改善箇所説明図(2)

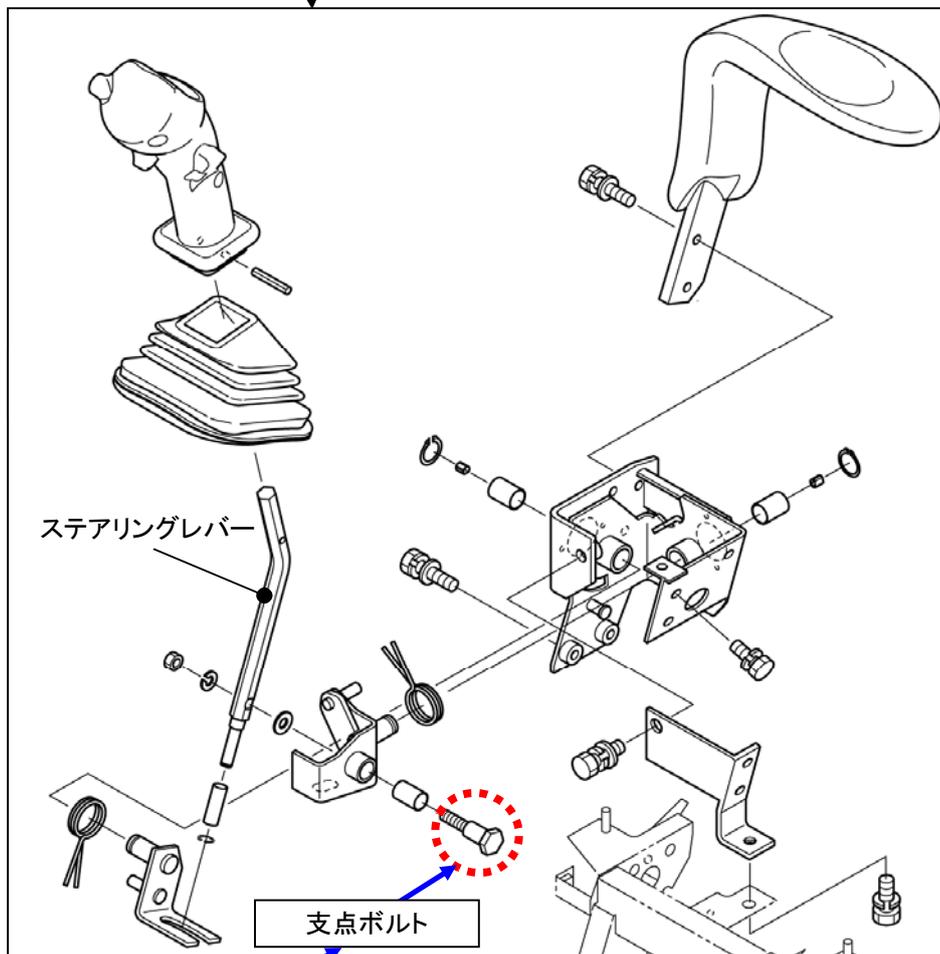
基準不適合発生箇所

旋回操作を行うステアリングレバーの支点軸である支点ボルトの加工が不適切であったため、支点ボルトが折損し、ステアリングレバー操作力が伝達できず、旋回ができなくなるおそれがある。

全車両、支点ボルトを正規品に交換する。

交換後、支点ボルトの頭部に白ペイントを塗布する。
